改善箇所説明図

基準不適合発生箇所

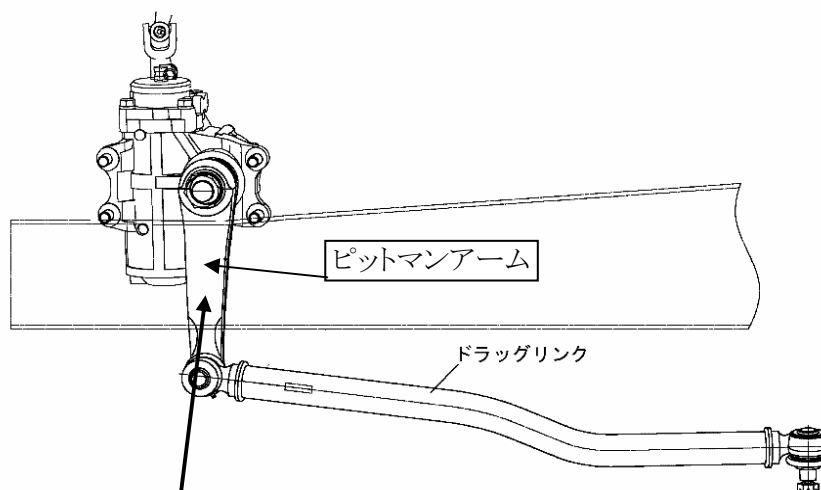
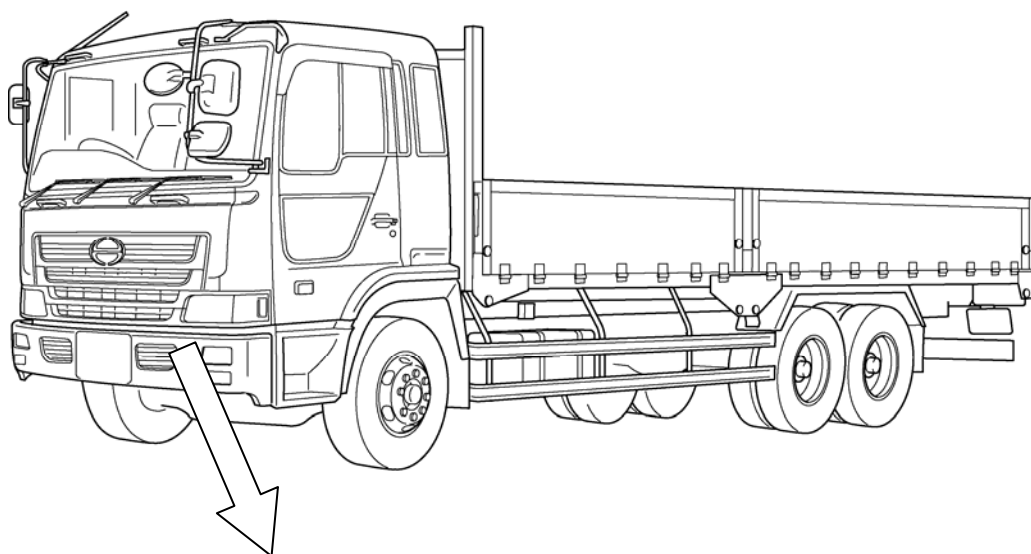
かじ取装置のピットマンアームの強度が不足しているため、据え切り操作の多い使い方で長期間使用すると、ピットマンアームに亀裂が発生することがある。そのため、そのままの状態で使用を続けると、最悪の場合、ピットマンアームが折損してかじ取り操作ができなくなるおそれがある。

全車両、当該ピットマンアームを対策品と交換する。

部品は交換部品を示す。
